Modulo per la presentazione delle osservazioni per i piani/programmi/progetti sottoposti a procedimenti di valutazione ambientale di competenza statale

ID: Codice procedura (ID_VIP/ID_MATTM): 12691

“Progetto di un impianto eolico denominato “Pitigliano” ubicato nei comuni di Pitigliano (GR) e Sorano (GR) costituito da 20 (venti) aerogeneratori di potenza nominale 7,0 MW per un totale di 140,0 MW con relative opere connesse ed infrastrutture indispensabili”

Immagine 1. Vincoli ex art. 136 del CBC dal PIT della Regione Toscana e zona approssimativa dove è progettato l'impianto industriale.

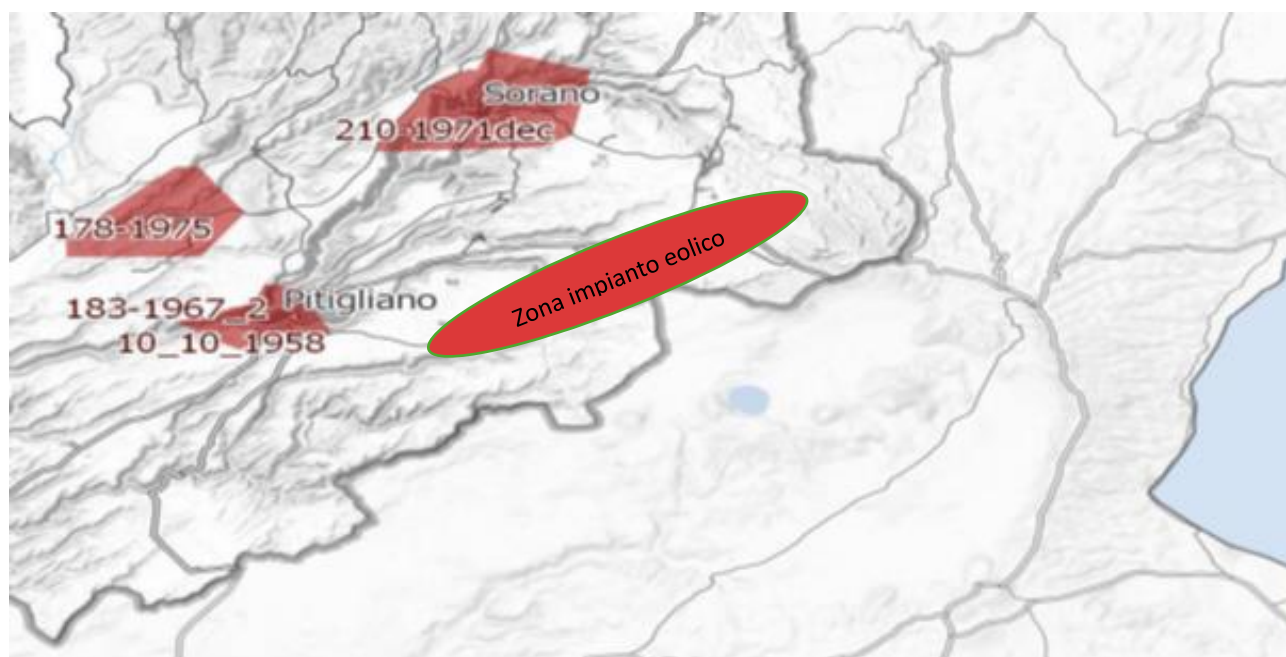
Inoltre, come sostiene la Proponente parte dell'impianto si verrebbe a trovare a 3,5 km dal centro abitato di Sorano. Infatti, tre degli aerogeneratori WTG 08, 09, 10 sono addirittura all'interno delle fasce di rispetto dei 3 km del suo vincolo paesaggistico di notevole interesse pubblico ex art 136 del CBC. Si evidenzia che così si crea

un'ulteriore incompatibilità con la tutela del Paesaggio.

Immagine 3. Cumulo di una parte di impianti eolici, fotovoltaici e geotermici industriali in progettazione ed esistenti intorno all’eolico industriale “Pitigliano”.

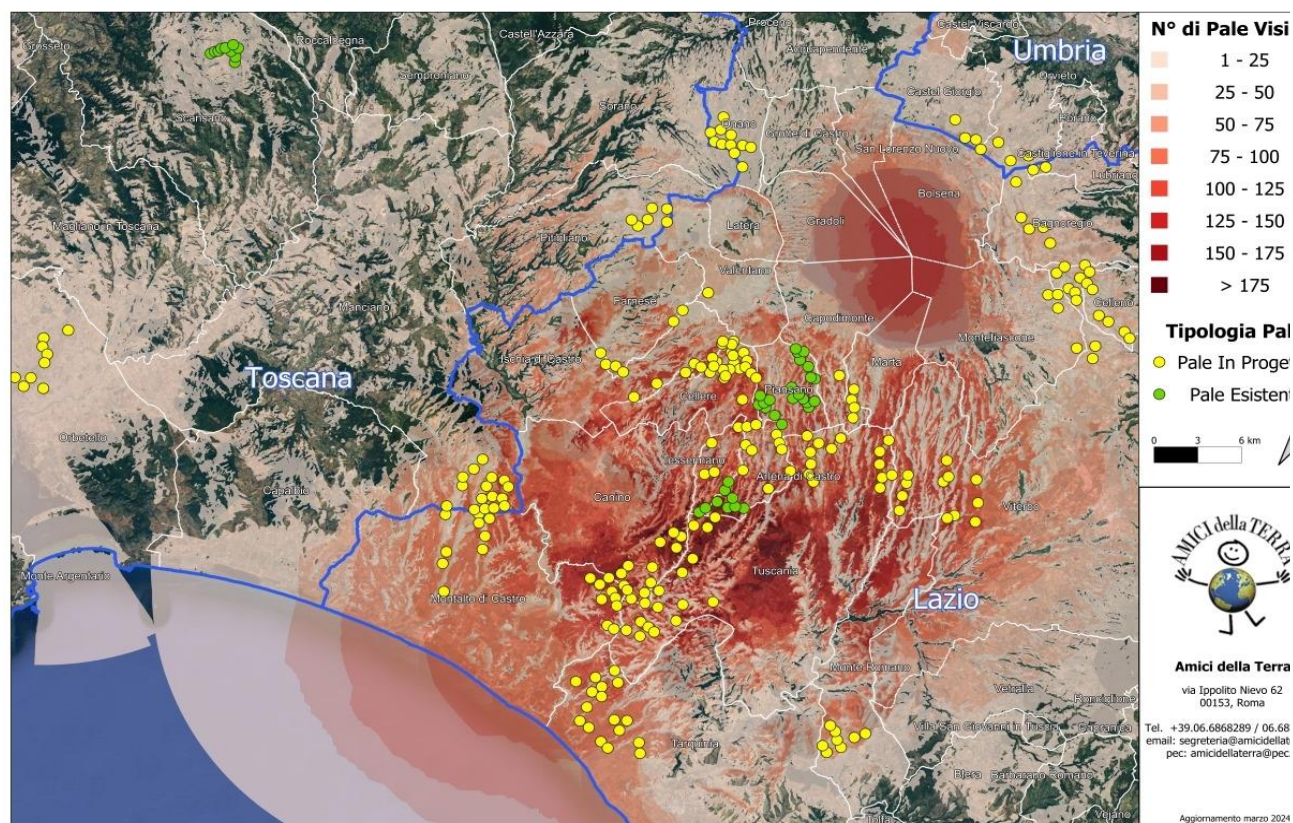
Beni Culturali “*Ambito paesaggistico, geologico e geomorfologico dell’orlo della caldera di Latera ...*” Non vengono nemmeno citati gli impianti eolici in progetto al MASE, il “Rempillo” (6 aerogeneratori) e un altro in verifica amministrativa di 14 aerogeneratori e 72, 6 MW. Ad oggi nei territori di Pitigliano, Sorano e in quello limitrofo potenzialmente potrebbero essere insediati 40 aerogeneratori alti 200 metri e larghi 170. Ma la proponente non cita neanche altri impianti che creerebbero il cumulo e quindi maggiore impatto. Infatti, sul territorio della “Città del Tufo” (Sorano e Pitigliano) impatterebbero anche l’impianto eolico “Montarzo” di Onano con 13 aerogeneratori con le dimensioni ricordate, l’altro eolico industriale nel territorio di Valentano con sette aerogeneratori (stesse dimensioni), gli impianti di Farnese con un minieolico di 3 Torri alte 60 metri già installate in località Poggio del Crognolo e l’impianto eolico industriale “Vallerosa” (7 aerogeneratori alti 200 metri e larghi 158 metri) in procedura VIA presso la Regione Lazio. Inoltre, altri impianti del minieolico già presenti a Valentano, Cellere e Piansano e due progetti eolici industriali con le stesse dimensioni (200 m x 170 m) nel Comune di Ischia di Castro. La valutazione del cumulo non prende neanche in considerazione gli impianti industriali di fotovoltaico e agrivoltaico in progetto a Farnese, Valentano, Ischia di Castro, Cellere. L’impianto geotermico in procedura Via al MASE, progettato nella Caldera di Latera. Quindi è stata effettuata una valutazione del potenziale impatto cumulativo non veritiera a dispetto di quanto affermato dalla proponente che sostiene di aver preso in considerazione uno spazio di 10 km intorno al suo impianto per gli impatti che si creerebbero.

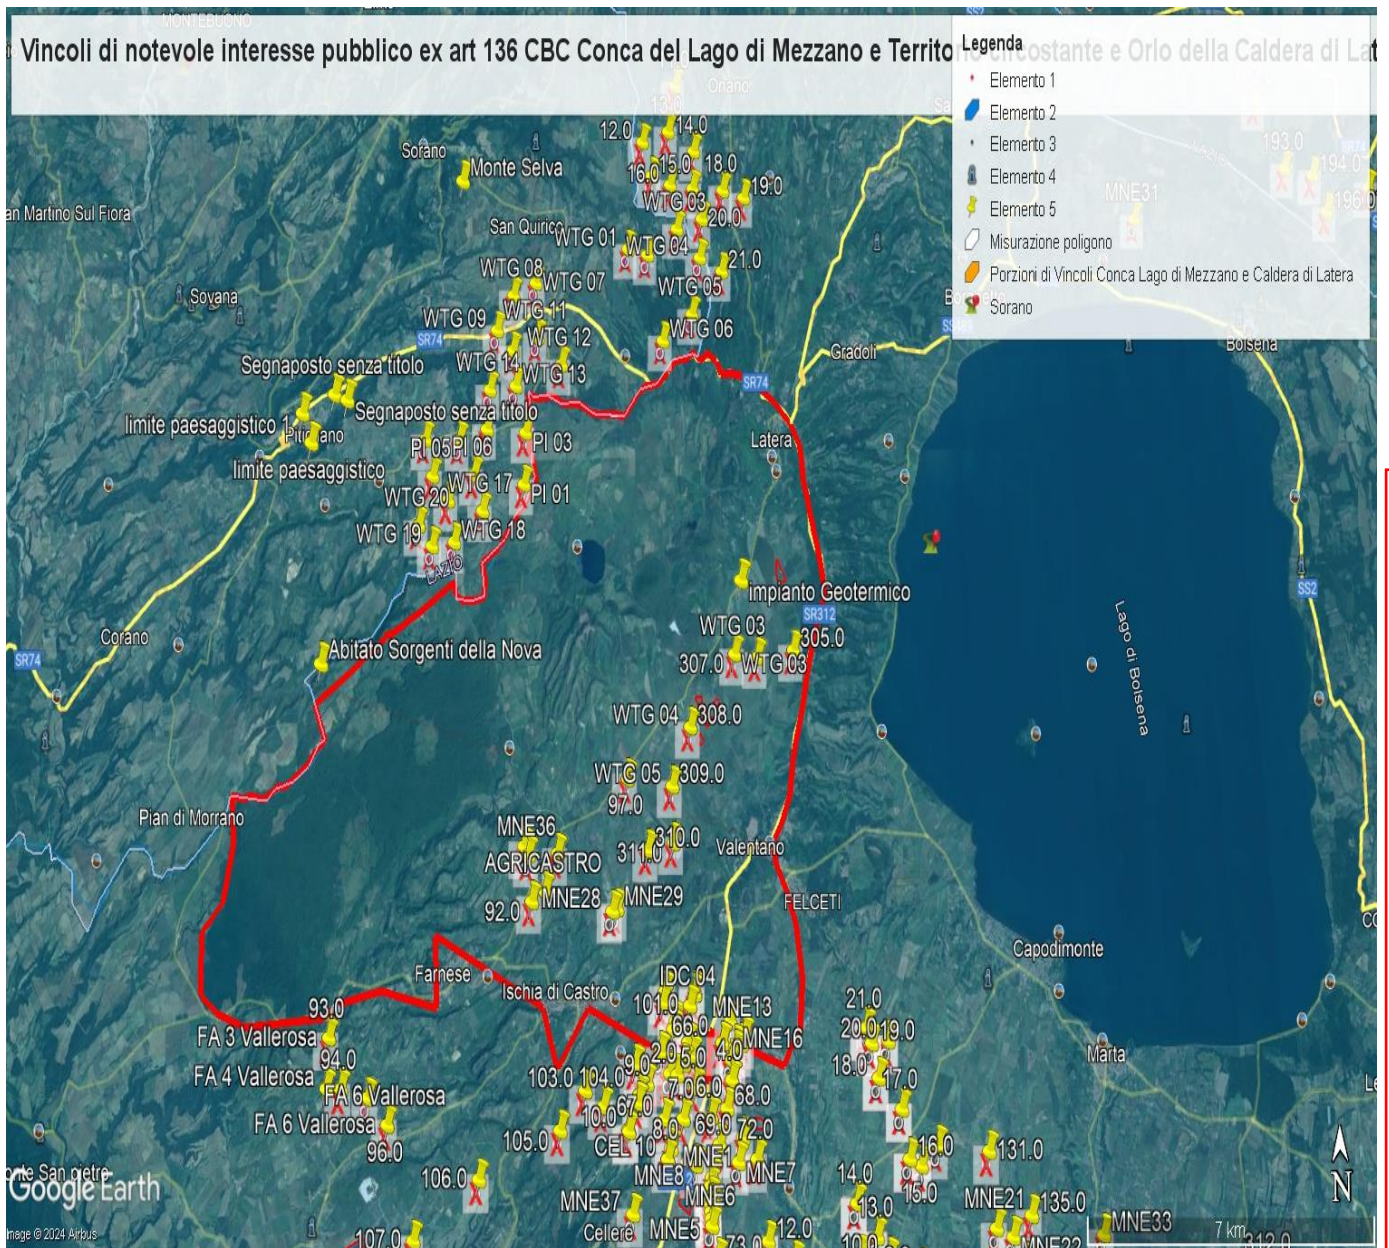
- 1) Lo studio presentato dal proponente nel "Report anemologico" si è basato su dati di parametri meteorologici estratti da un modello di rilevamento virtuale Virtual Met Mast (Vortex ERA - 5 series). Lo studio non riporta che tale modello sia stato validato con misure in sito. Una validazione del modello con misure rilevate sul posto per almeno un anno/ un anno e mezzo dovrebbe essere necessaria per garantire l'accuratezza della produzione energetica stimata.

- 2) Lo studio presentato nel "Report anemologico" riporta valori incoerenti di produzione energetica lorda e netta.
 - a. Nel paragrafo 5.2, Energy calculation, si stabilisce che usando il software Open Wind e il Wake Model Deep Array Eddy Viscosity, la produzione lorda dell'impianto risulta essere di 146,97GWh/anno, la produzione netta 143,59GWh/anno.

IMMAGINE n. 2 Impianto eolico industriale “Pitigliano” e distanze aerogeneratori dai Vincoli della Conca del Lago di Mezzano...

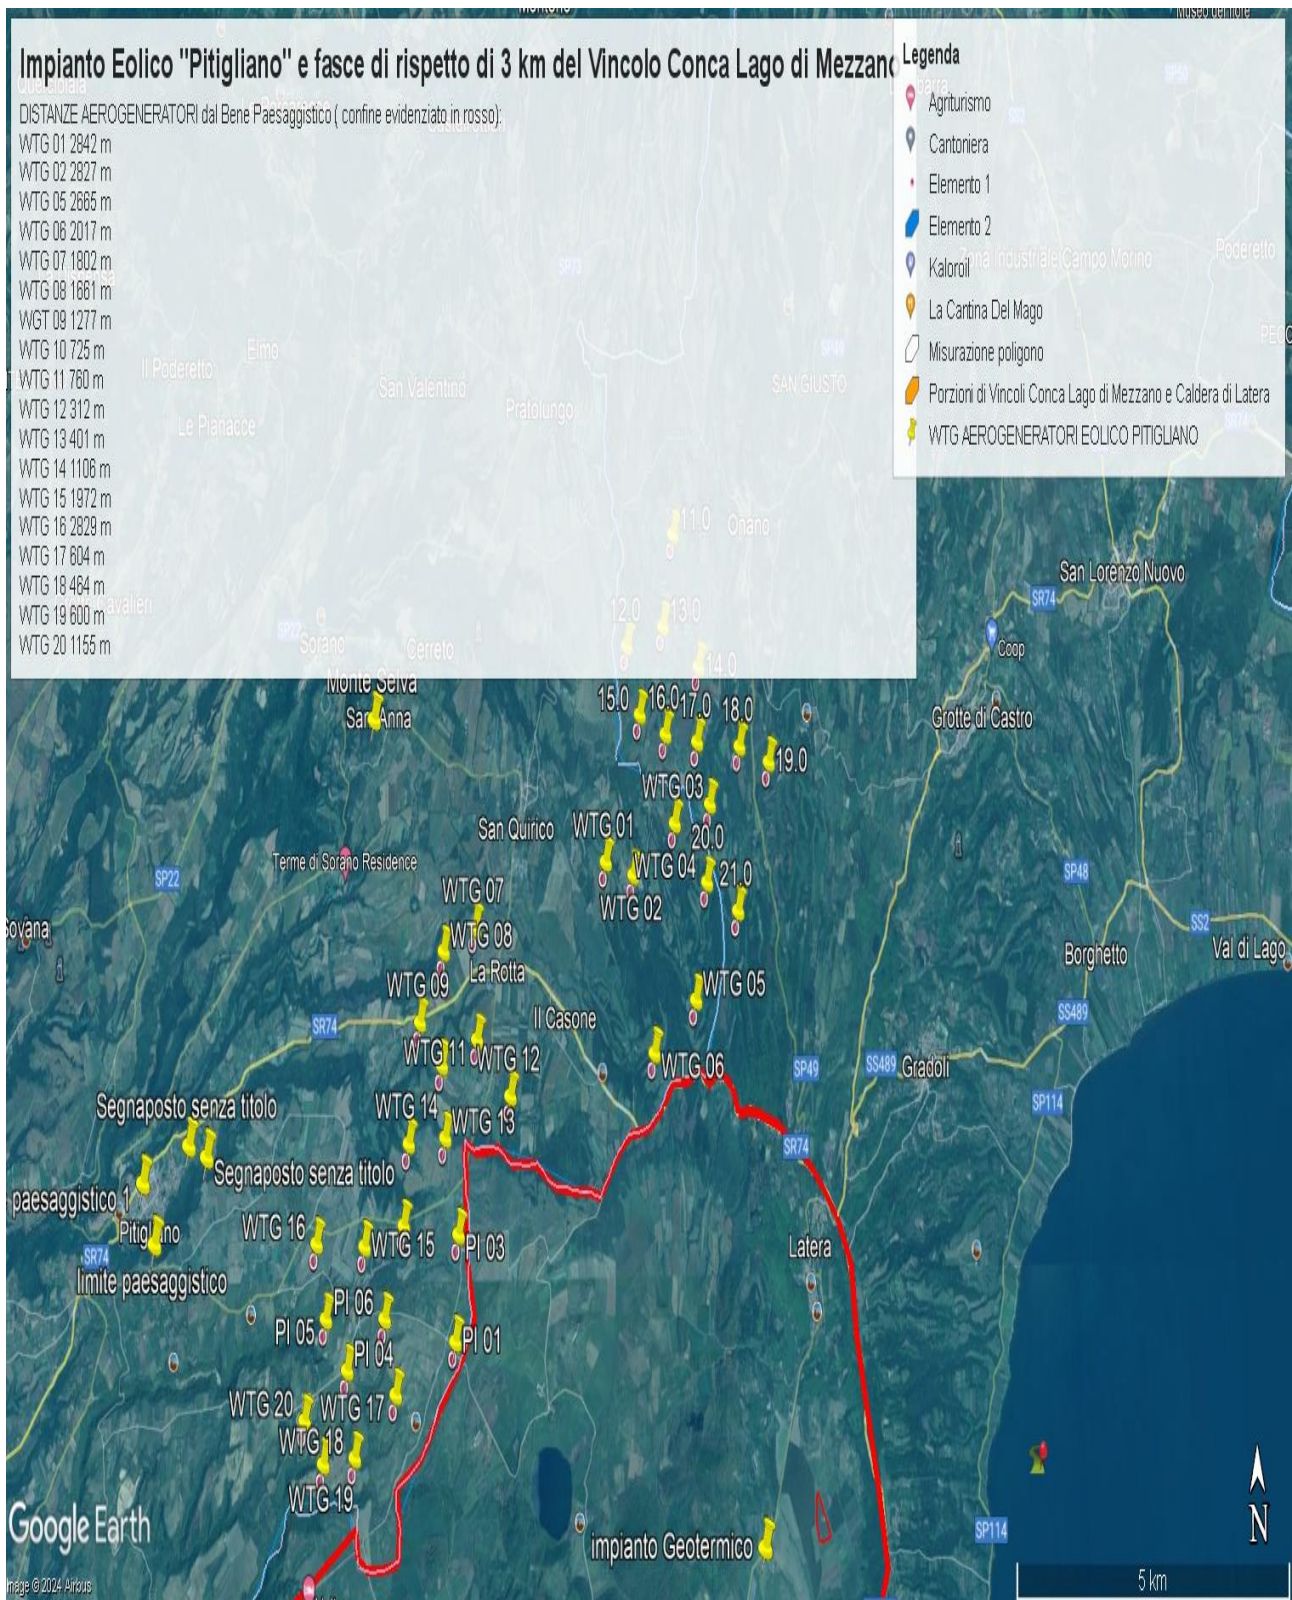
Come è illustrato nell'immagine si ribadisce che l'impianto industriale "Pitigliano" ricade completamente all'interno delle fasce di rispetto dei due vincoli di notevole

interesse pubblico e lambisce quelle di un terzo vincolo e quindi come affermato dal Consiglio di Stato nelle sentenze citate, l'impianto è insediato in area non idonea ai sensi dell'art. 20 comma 8 lettera c quater del D.Lgs. n. 199/2021 e ss.mm.ii al contrario di quanto sostiene la proponente.

IMMAGINE n. 3 Impianto eolico industriale “Pitigliano” e distanze aerogeneratori dai Vincolo “Orlo della Caldera di Latera.

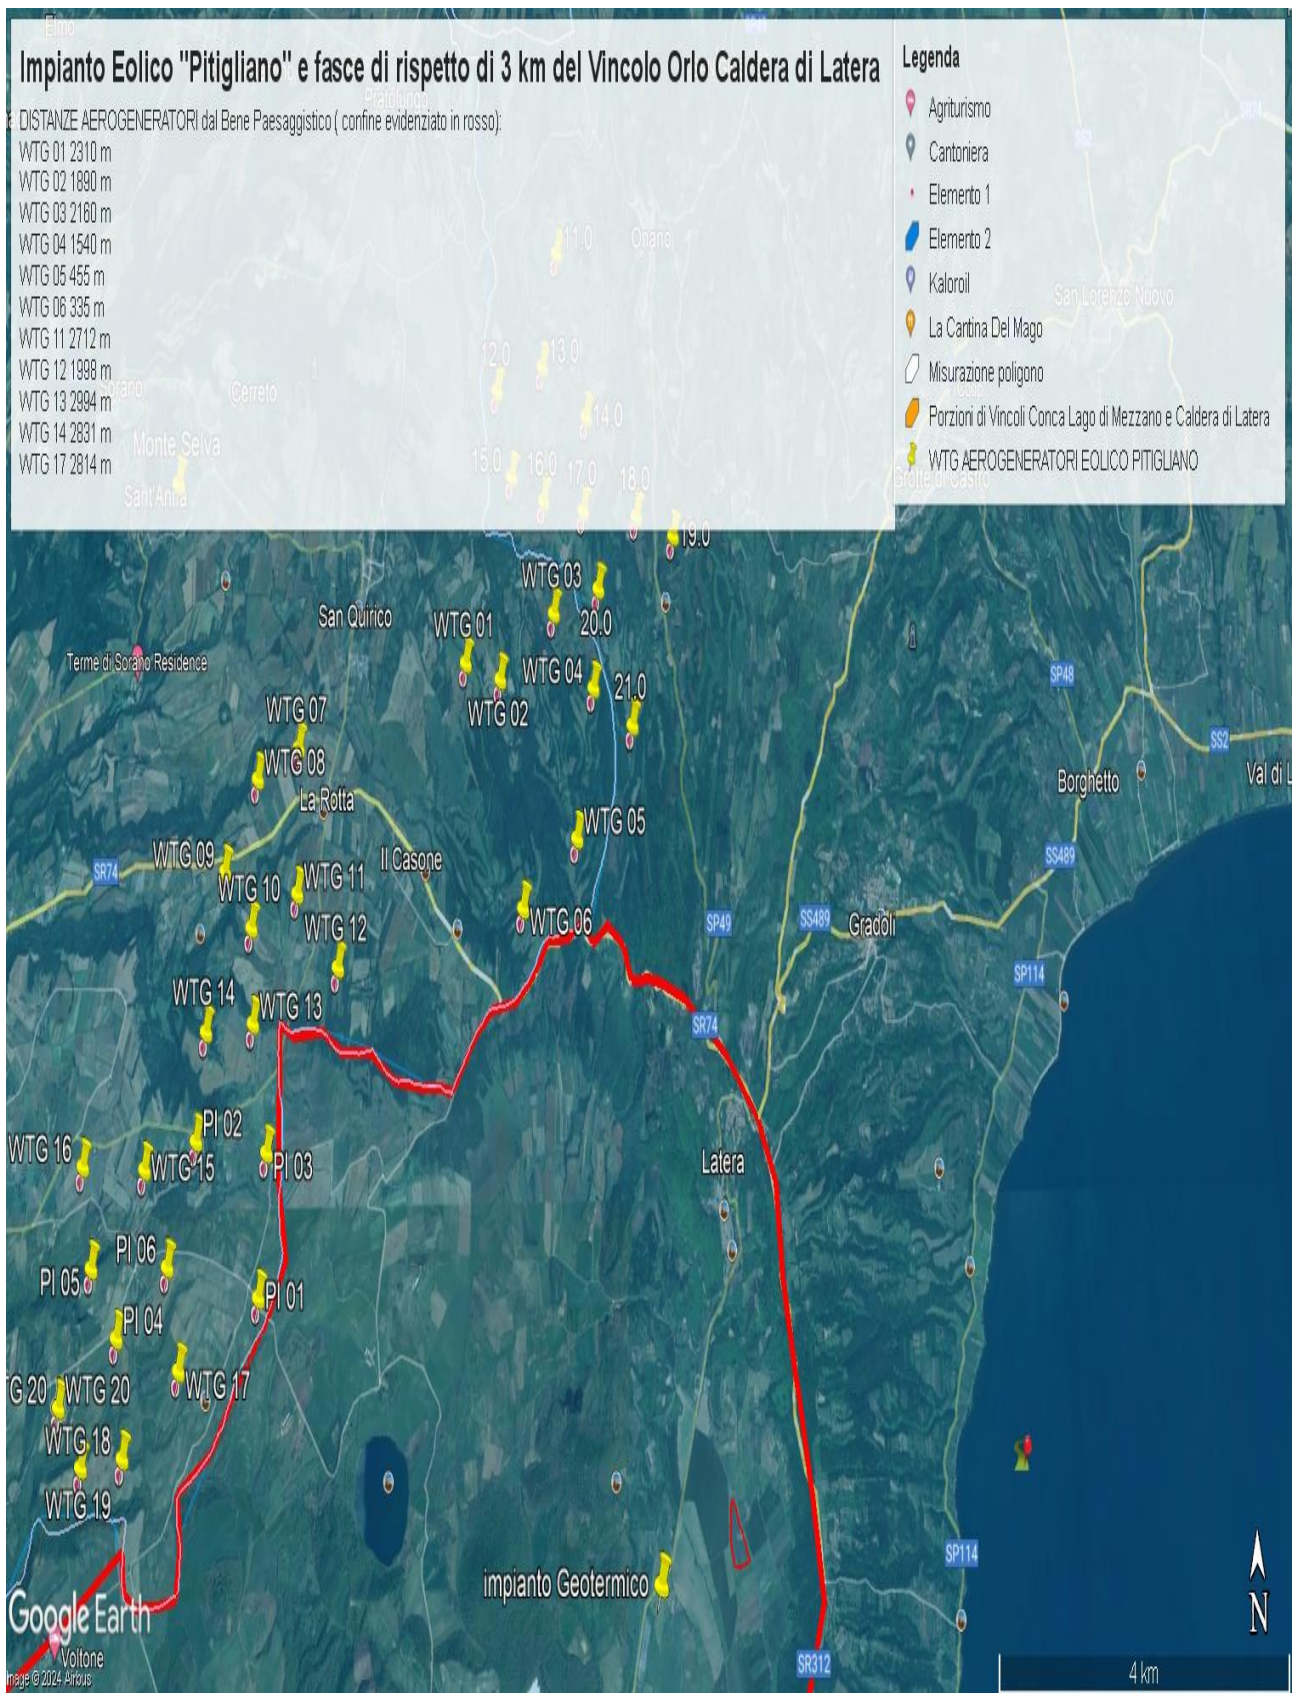
Concludendo, si evidenzia ancora che la proponente non effettuando la procedura prevista dalla Parte III delle Linee Guida nazionali ha ignorato un vincolo paesaggistico di notevole interesse pubblico istituito con un provvedimento del Segretariato regionale del Ministero della Cultura per il Lazio che ha emanato il Decreto di dichiarazione di notevole interesse pubblico n. 22 del 15.02.2024 ai sensi e per gli effetti dell'art. 136, co. 1, lett. c) e d) del decreto legislativo 22 gennaio 2004, n. 42, "Ambito paesaggistico, geologico e geomorfologico dell'orlo della caldera di

Latera e delle sue pendici interessate dai centri eruttivi periferici" nei comuni di CELLERE, FARNESE, ISCHIA DI CASTRO, LATERA, PIANSANO.

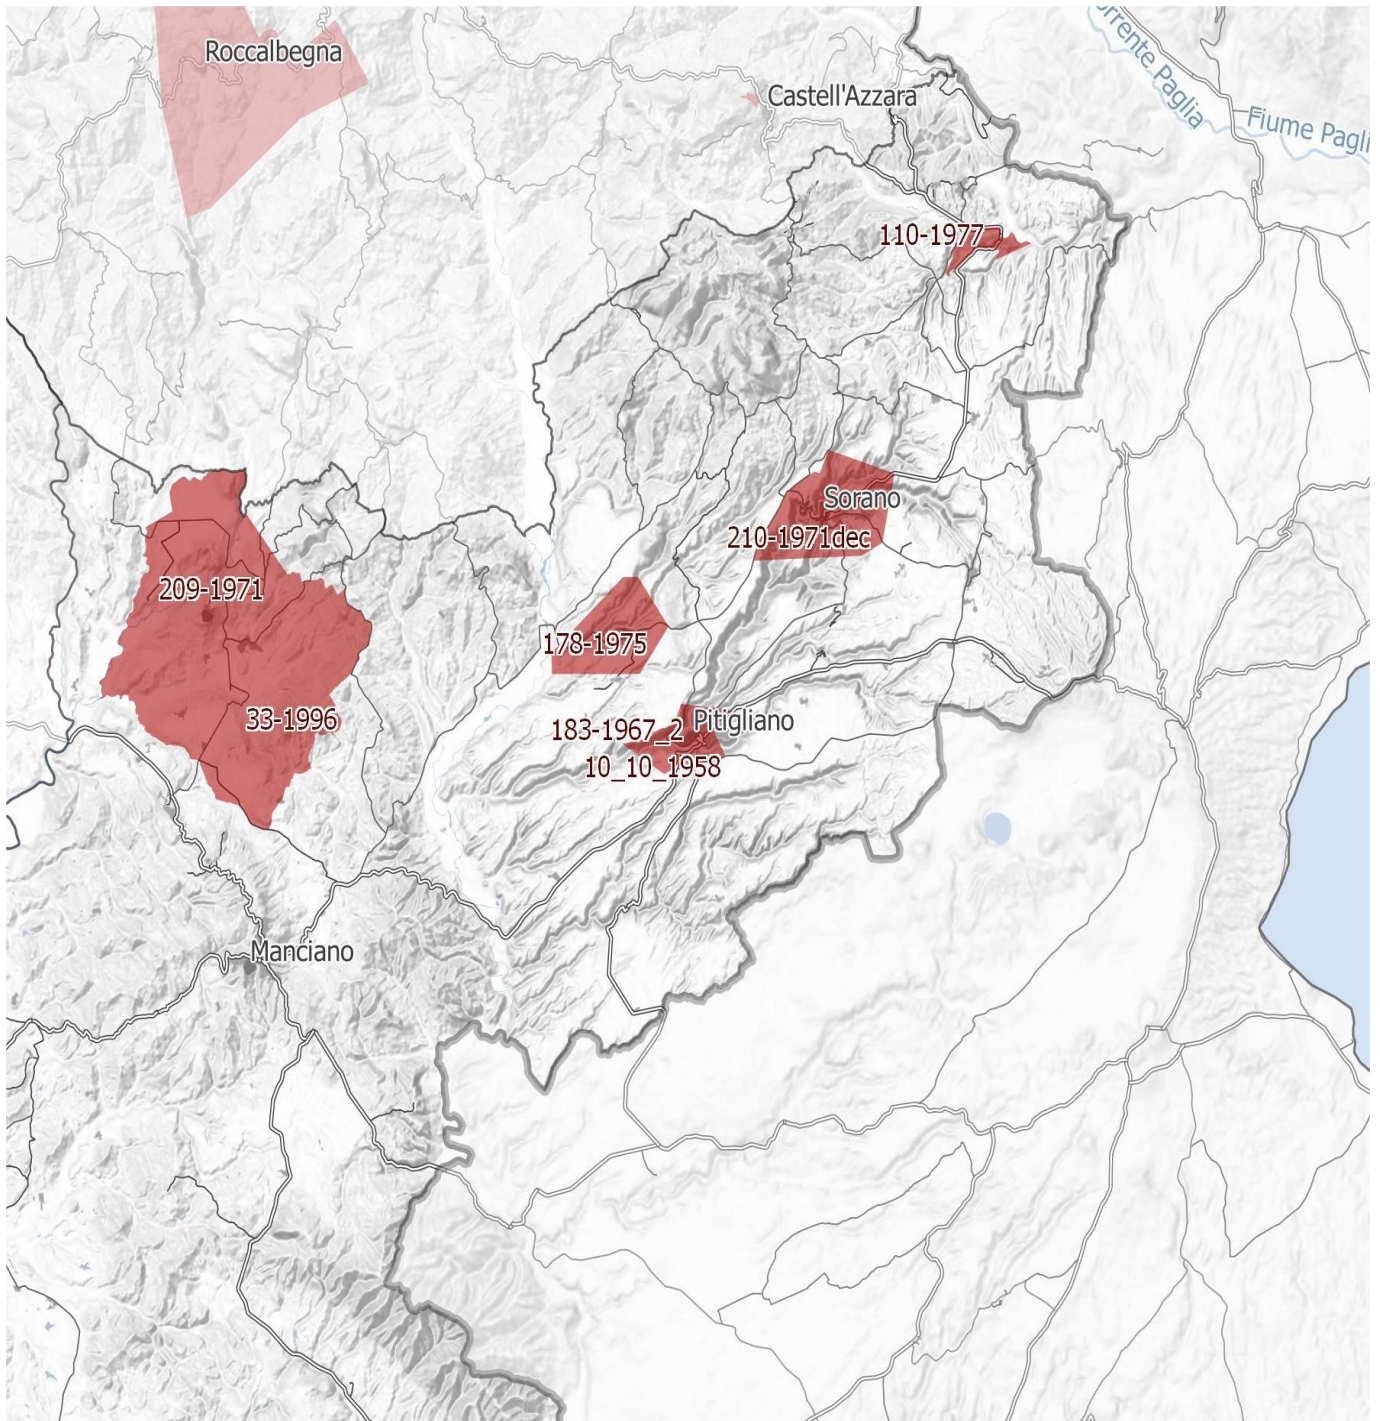
IMMAGINE n. 4 Si evidenzia che i tre aerogeneratori WTG 07, WTG 08 e WTG 09 impattano con il vincolo paesaggistico di notevole interesse pubblico del Centro Storico di Sorano. Il WTG 07 si troverebbe a 2828 m, WTG 08 2504 e WTG 09 2990. Il cavidotto dell'impianto invece impatta in buona parte del Vincolo paesaggistico ex art. 136 del CBC del Centro Storico di Pitigliano.
